ЗАМКИ ДЛЯ ЗАПИРАНИЯ ПОЛЗУНОВ  
ПРЕСС-ФОРМ ЛИТЬЯ ПОД ДАВЛЕНИЕМ

Locks for slides cf dies for die casting.  
Design and dimensionsГОСТ  
19940-74\*Взамен  
МН 1575-61

Изменение № 2 ГОСТ 19940—74 Замки для запирания ползунов пресс-форм  
литья под давлением. Конструкция и размеры

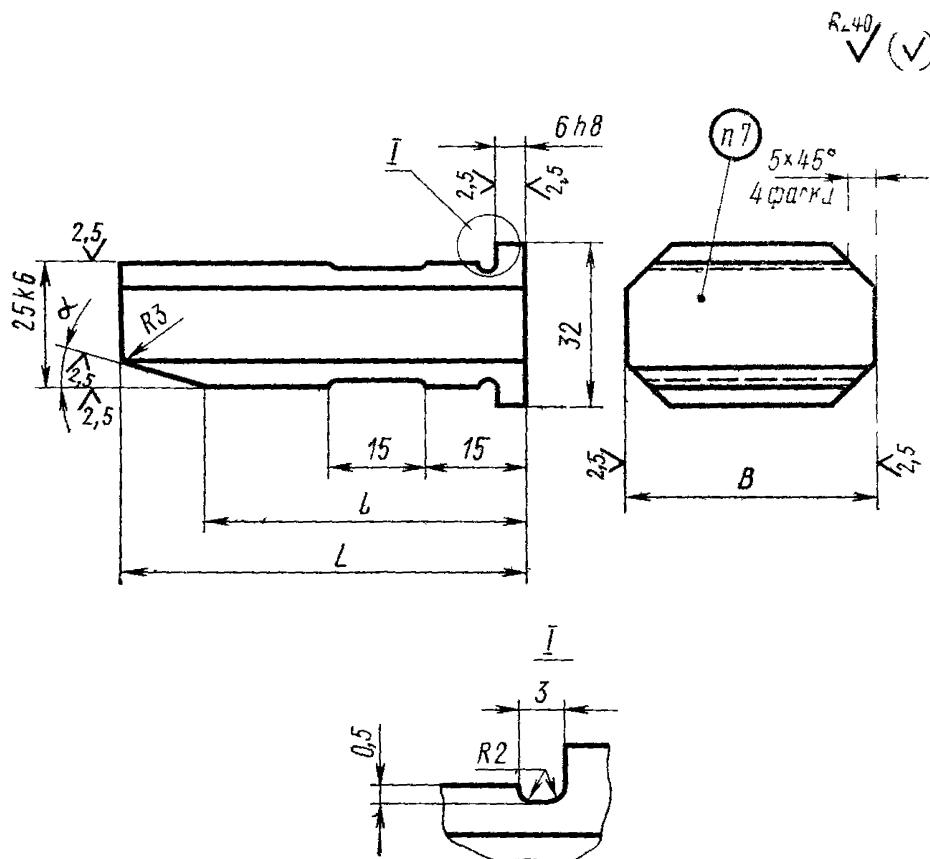
Пункт 2. Чертеж. Заменить значения шероховатости  $Rz$  40 на  $Ra$  6,3;  $Ra$  2,5  
на  $Ra$  1,6.
